美浜発電所
原子炉施設保安規定変更認可申請（補正）の概要について
（コメント回答【高浜共通（一部）】）

2019年11月7日

関西電力株式会社

<2019年8月27日の審査会合でのコメント>

【解析結果】

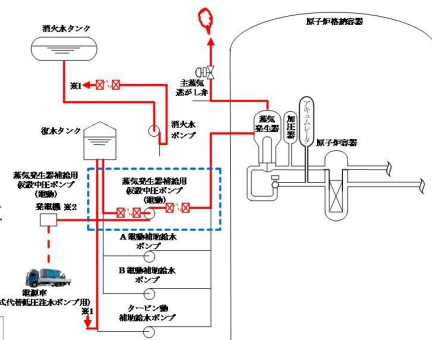
- ①：先行プラントとの相違点だけではなく、保安規定変更に係る基本方針と整合していることを説明すること。また、LCOおよびAOTの設定根拠について、特に先行プラントで前例のない部分について、詳細な説明をすること。⇒ スライド 2 ~ 10
- ②：保安規定に反映すべき事項が漏れなく抽出されていることを、設置許可、工認の上流審査の添付（補足）資料を含めて説明すること。⇒ スライド 3、11 ~ 13
- ③：火山灰対策について、個々のプラント特性に応じた対策の内容について説明すること。
⇒スライド 14 ~ 20
- ④：美浜 1, 2号炉の変更内容についても説明すること。⇒ スライド 21

なお、八項で想定するシナリオに即した解析を実施した結果、S Gへの給水が停止することによりS Gの水位が一時的に低下するものの、仮設中圧ポンプによる注水の効果により、継続的な炉心冷却が維持できる。

仮設中圧ポンプによる注水の効果により、蒸気発生器の水位は約23%以上に保たれる。主蒸気安全弁の作動及び主蒸気逃がし弁による2次系強制冷却により、継続的な炉心冷却が可能である。

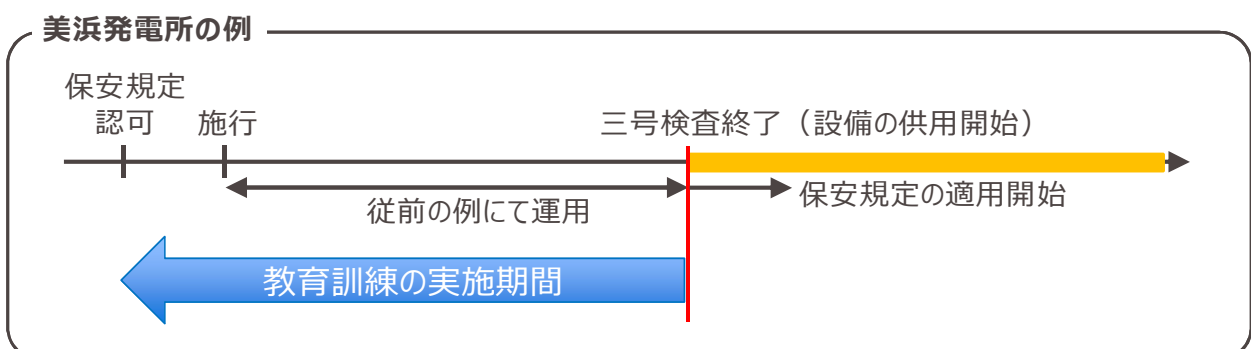
- 重大事故等対処施設の使用開始前にあらかじめ実施する教育および訓練について、「あらかじめ」のタイミングについて説明すること

⇒ 「あらかじめ」のタイミングについては、S A 設備および S A 時の手順の保安規定の適用開始時期※1と同様、原子炉に燃料を装荷する前の使用前検査（三号検査※2）が終了となるQA検査による最終的な確認を受けた日までとする。

○ S A 設備使用開始までの流れ

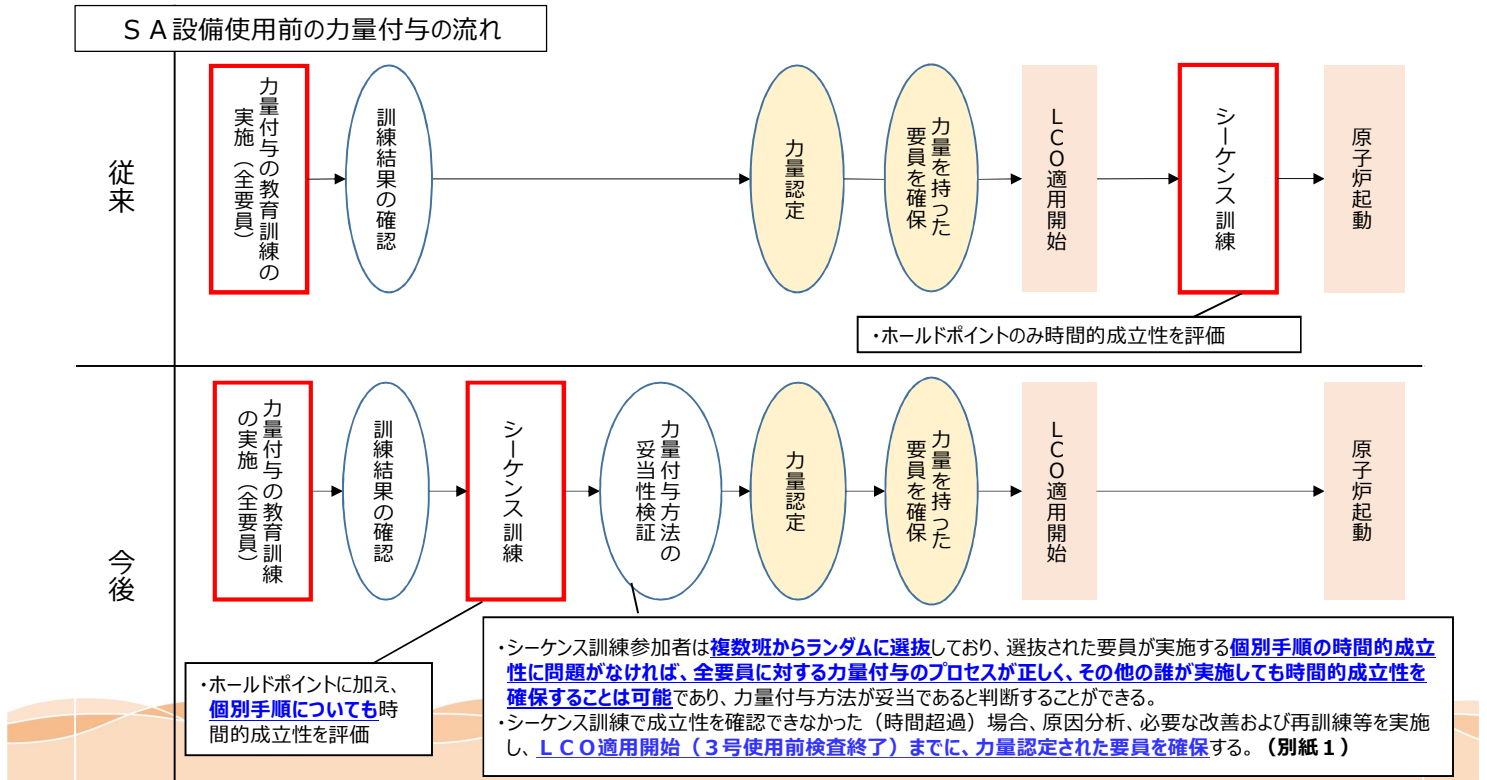
論点①「**重大事故等対処施設の使用を開始するに当たっては、あらかじめ**」とはいつまでか。

S A 設備の使用にあたっては、あらかじめ L C O が適用され、設備の待機状態が維持されるが、併せて適切な力量を持った要員も確保する必要があるため、要員への必要な力量を付与する「あらかじめ必要な教育訓練」についても、L C O が適用開始される日（使用前検査終了日等）までに実施する。

b. 審査基準改正後の教育訓練プロセスの概念図

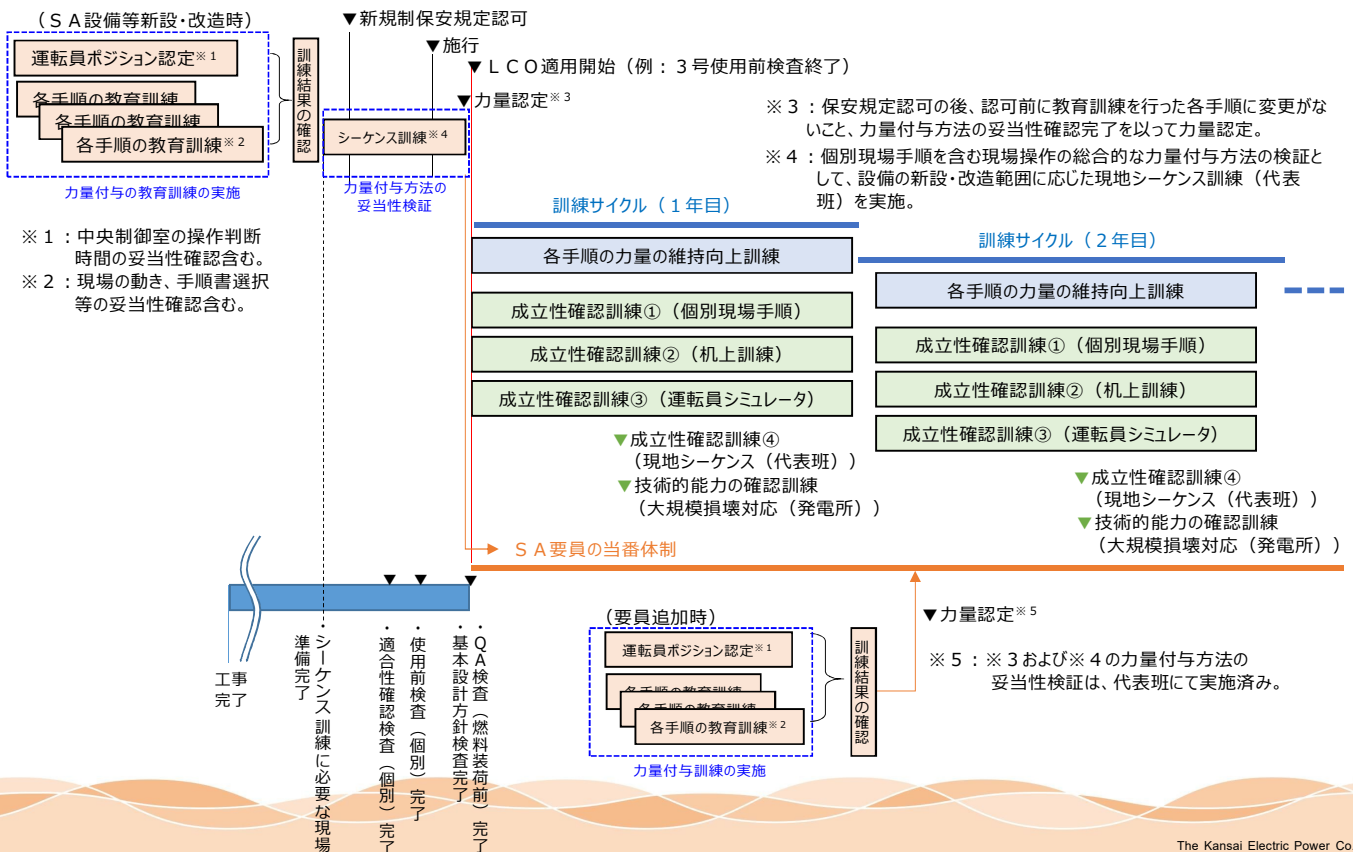
論点②「**あらかじめ必要な教育及び訓練**」とはどのような内容か。

○ 力量の付与に必要な教育訓練の実施に加えて、力量付与方法の妥当性を検証した後に力量認定を行うこととし、これらの「力量付与の教育訓練」および「妥当性検証」を「あらかじめ必要な教育及び訓練」とする。

Suzuki(1983)における降下火砕物の粒径と終端速度との関係図

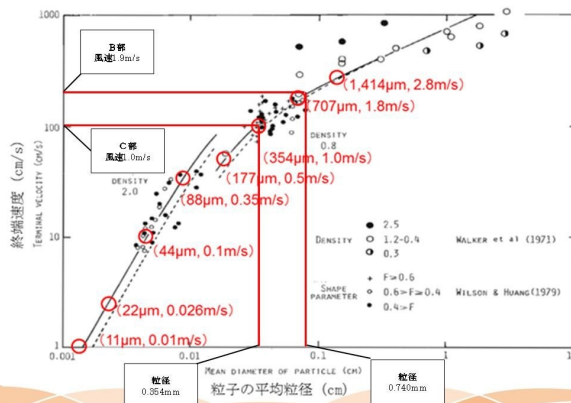
(参考) 海水ポンプモータ内部まで侵入する火砕物の粒径に関する考察

モータ内部（固定子と回転子の隙間部分）に火砕物（粒径1mm以下）がすべて侵入しても、隙間が1.6mmと大きく、また、回転子が回転しているため閉塞することはないが、実際にどれくらいの粒径の火砕物がモータ内部まで侵入するかについて考察した。

・モータ内部では、火砕物の自由落下時とは逆に、風速による空気抵抗が火砕物の推進力となるため、上向きの風速が火砕物の終端速度を下回る箇所では、火砕物が重力によって落下（脱落）し、下部に滞留すると考えられる。

・A部では、上向きの風速が大きいため、下部に滞留するのは、曲折による乱流の影響で落下（脱落）する火砕物だけとなるが、B,C部では、風速が終端速度を下回る火砕物は落下（脱落）するといえる。

・Suzuki (1983) のグラフから推定した結果、B部（風速1.9m/s）では粒径0.740mm、C部（風速1.0m/s）では粒径0.354mmを超える火砕物が落下し、下部に滞留することとなる。なお、今回想定している火砕物は密度1.24g/cm³のため、グラフ上で密度2.0g/cm³と0.8g/cm³の線に位置するが、保守的に密度0.8g/cm³の線で粒径を読み取った。

・全体的な傾向としては、モータ内部まで侵入する火砕物は粒径1mm以下より、さらに小さいものになると評価できる。
